ZDM-TI-4101/RZP/30/980/13

Sz. P.
Wykonawcy, którzy pobrali SIWZ
W postępowaniu o udzielenie
zamówienia na: „Przebudowę ulicy
Jadwigi Młodowskiej w Chełmie”

Wyjaśnienie treści Specyfikacji Istotnych Warunków Zamówienia

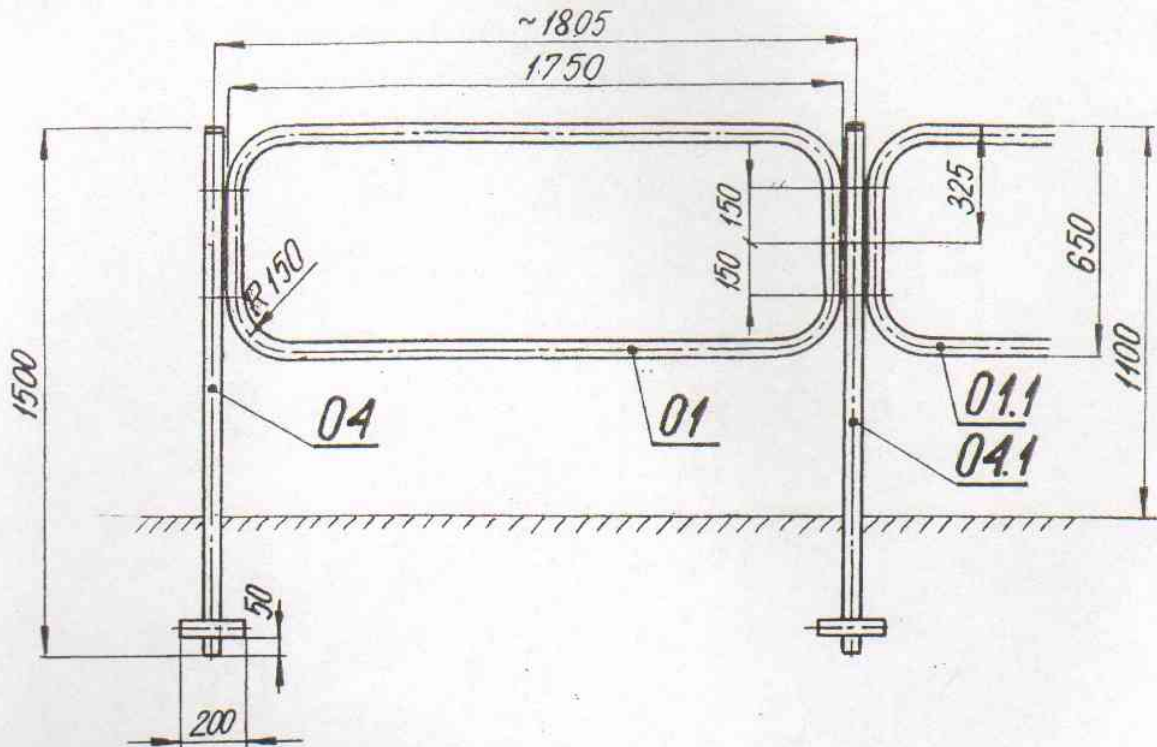
8. Zwracamy się o uzupełnienie specyfikacji o płyty betonowe „dotykowe” antypoślizgowe ostrzegawcze dla osób niewidomych oraz SST na poręczach ochronnych Olsztyńskie.

Ad. 8 Płyty betonowe „dotykowe” antypoślizgowe należy układać zgodnie ze SST 05.03.23.12 jak zostało wskazane w przedmiarze robót. W załączeniu schemat poręczy ochronnych typ olsztyński.
